Verkefni: Breyting á deiliskipulagi fyrir brú yfir Fossvog

Efni: Svör við umsögnum sem bárust við auglýsta tillögu

Dags.: 14. nóvember 2023

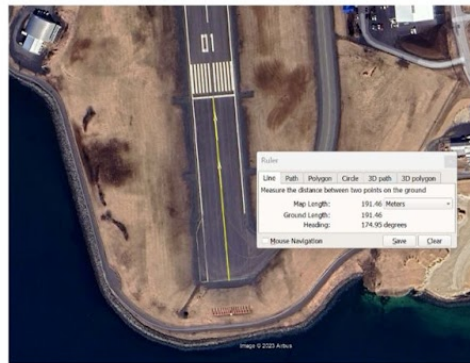
- Runway 01/19 which runs north-south is a 'visual approach' runway
- The threshold markings on a runway are typically 6m from the beginning point of the runway surface usable for landings
- The assumption is that take-offs to north use the same threshold as there are no 'displaced threshold' marking on the runway to suggest take off can be started further south (so the jet blast origin will not be any closer than for landings)

- The threshold at 01/19 is 190 m from the south end of the runway:

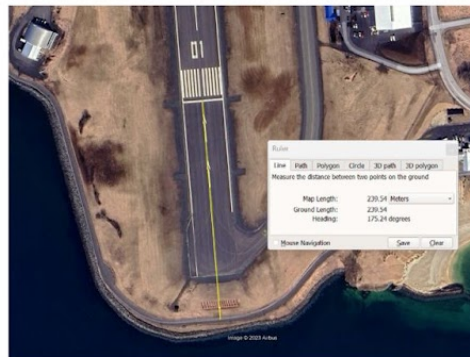
- Some large jet-engined aircraft can produce winds of up to 100 knots (50 m/s) as far as 60 metres behind it at 40% maximum rated power.
- Reykjavík airport does not commonly service 'large' jets
- Most commercial jet operating manuals have specific Jet Blast Data showing the aircraft's jet blast "damage profile". Presumably Isavia has a clear idea of jet blast risk data specific to the site usage. At some airports jet blast deflectors are installed where jet blast is considered a problem. There is no deflector provided south of runway 01/19 despite existing public paths south of the perimeter fence
- The existing footpath south of the runway is 240 m from the threshold.

- The proposed footpath south of the runway (Borgarlínan will be next to the airport fence, and the footpath south of that) is 250 m south of the threshold.
- The back of the proposed flightpath viewpoint is 255m south of the threshold.

- The shoreline (front of the proposed flightpath viewpoint) is approximately 265m south of the threshold.
- The proposed viewpoint is south of the existing coastline.
- The viewpoint provides an alternative pedestrian route to the (proposed) footpath at greater distance from the airport.
- The viewpoint provides a formal recognition of the axial landing spectacle. With or without a landscape intervention (viewpoint) it is expected that visitors will stop/gather for this spectacle. The viewpoint provides a safer environment than the path which would otherwise be used.
